Op 8 november 2023 organiseerden we een inloopbijeenkomst waarbij u de plannen voor de realisatie van de nieuwbouw van gemeenschapshuis Vidi Reo en de gebiedsvisie van het Bovenste Hoornwerk en de Beneden-Bleek kon bekijken.

Verslag inloopavond Nieuw Vidi Reo woensdag 8 november 2023

Het plan betreft het realiseren van een nieuw gemeenschapshuis op het Bovenste-Hoornwerk te Ravenstein.

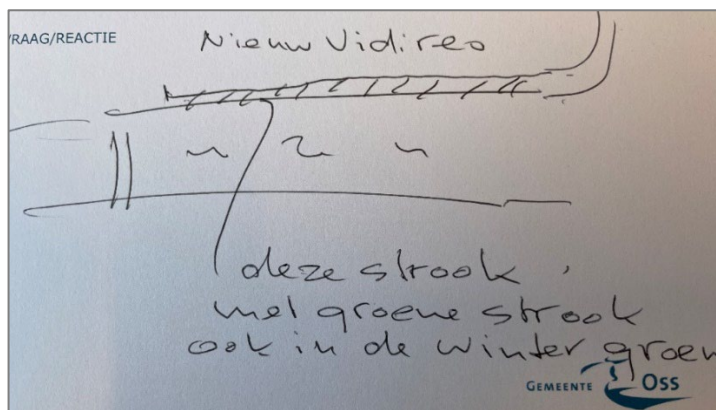
1. Half-pipe en voetbalveld worden in de zomermaanden goed gebruikt
De Half-pipe en het voetbalveld zijn niet meegenomen in het Schetsontwerp van de gebiedsvisie. We nemen beide voorstellen mee bij de verdere uitwerking, waarbij o.a. wordt gekeken naar voldoende draagvlak, de inpasbaarheid binnen het plan én of het financieel haalbaar is.

2. Groen en grijs maken tot allemaal grijs maken met voorwaarde dat max. 50% parkeren wordt. Geeft flexibiliteit voor inrichting en terrein blijft open.
Het is van belang dat de bestemming groen voldoende wordt meegenomen in het plangebied, net zoals de bestemming verkeer (parkeren). We zullen een goede samenhang moeten toepassen voor beide, zodat we:
 1. *voldoen aan de parkeernorm en eventueel ook nog extra parkeerplaatsen kunnen realiseren*
 2. *voldoen aan de gestelde eisen omtrent het groene karakter van het gebied*

3. 60° hoek is historisch gezien misschien wel correct. In de tegenwoordige inrichting is het wel een rare hoek. Die alleen met uitleg te begrijpen is. Past niet lekker en belemmert de inrichting van het gebied. Er zijn ook andere manieren om de historie te laten zien.
De manier waarop we de historie van het gebied meenemen in het ontwerp wordt in samenwerking met de landschapsarchitect van de gemeente Oss, beleidsmedewerker erfgoed gemeente Oss, een externe architect en landschapsarchitect, de rijksdienst van Cultureel erfgoed en stichting Vestingwerken afgestemd. Deze inloopavond was bedoeld om extra informatie op te halen omtrent het ontwerp van het gebouw, de gebiedsvisie en het bestemmingsplan. De opgehaalde informatie nemen we mee bij de verdere uitwerking, waarbij o.a. wordt gekeken naar voldoende draagvlak, de inpasbaarheid binnen het plan én of het financieel haalbaar is. De gebiedsvisie zal na verdere planuitwerkingen weer gepresenteerd worden.

4. Deze strook met groene strook ook in de winter groen?

Het is juist de bedoeling dat het verwilderde groen verwijderd wordt zodat er een doorkijk ontstaat naar het Bovenste-Hoornwerk. Zoals dat op andere plekken in Ravenstein ook van toepassing is. De zichtzijde van het nieuwe gemeenschapshuis vanuit de Doolhof is een groene natuurlijke gevel/ dak, waardoor je niet naar een gebouw kijkt.

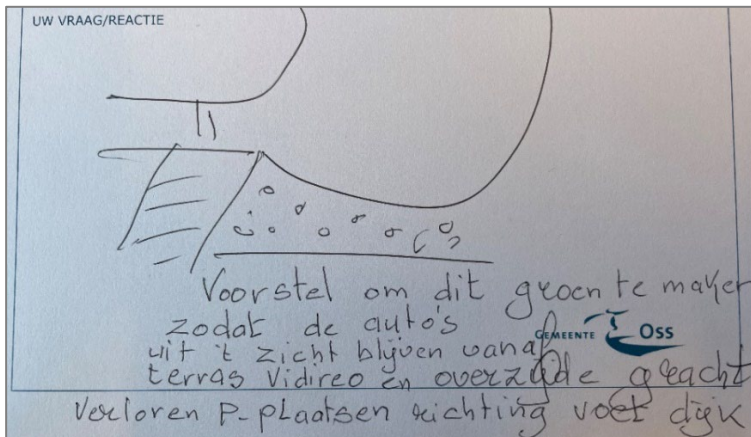
5. Voorstel om dit groen te maken zodat de auto's uit het zicht blijven vanaf terras Vidi Reo en overzijde gracht. Verloren parkeerplaatsen richting voet van de dijk.

We nemen dit voorstel mee bij de verdere uitwerking, waarbij o.a. wordt gekeken naar voldoende draagvlak, de inpasbaarheid binnen het plan én of het financieel haalbaar is.

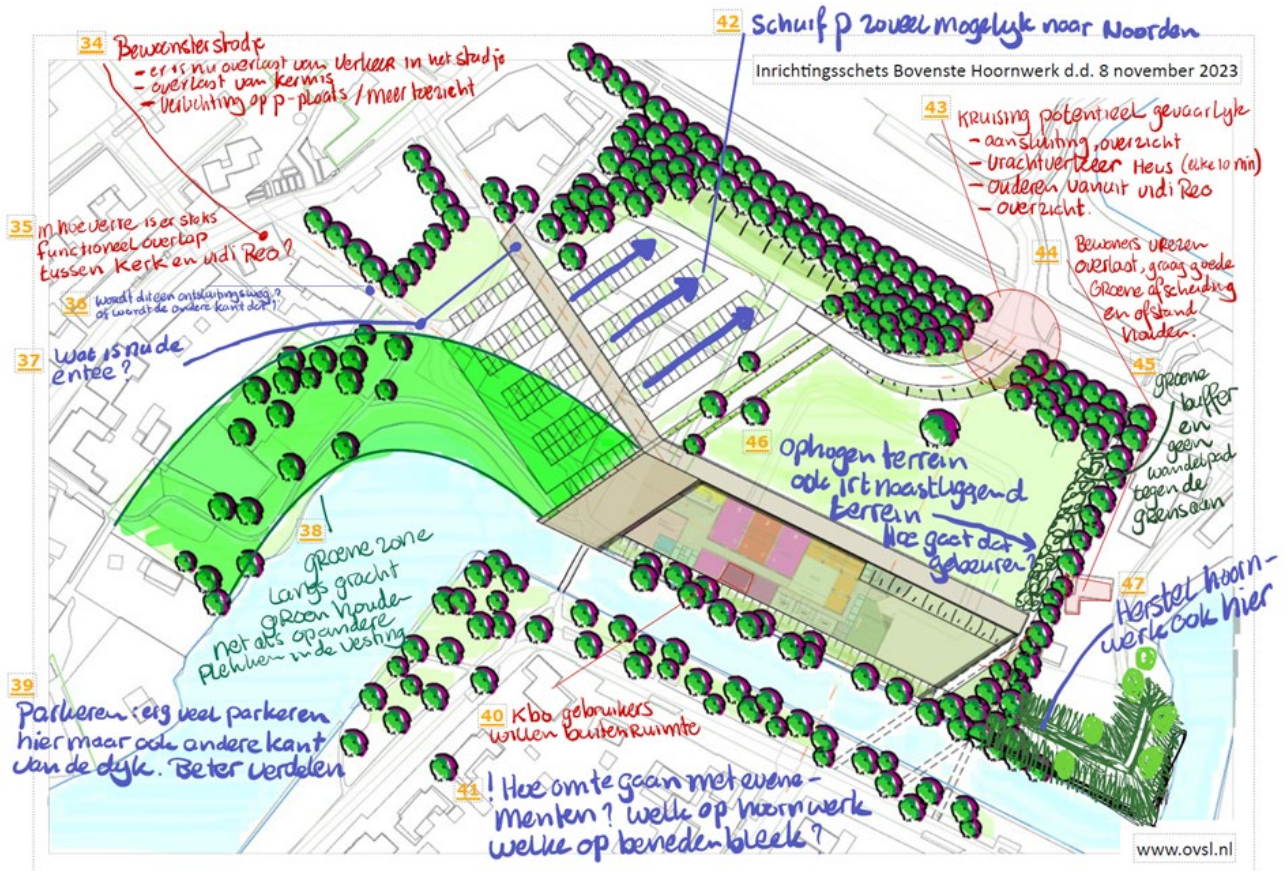
31. Wat voor soort dak komt er op het gebouw?

Het dak van het gemeenschapshuis zal de uitstraling krijgen van een groene vestingwal. Hoe dit gerealiseerd gaat worden is nog niet volledig uitgedacht.
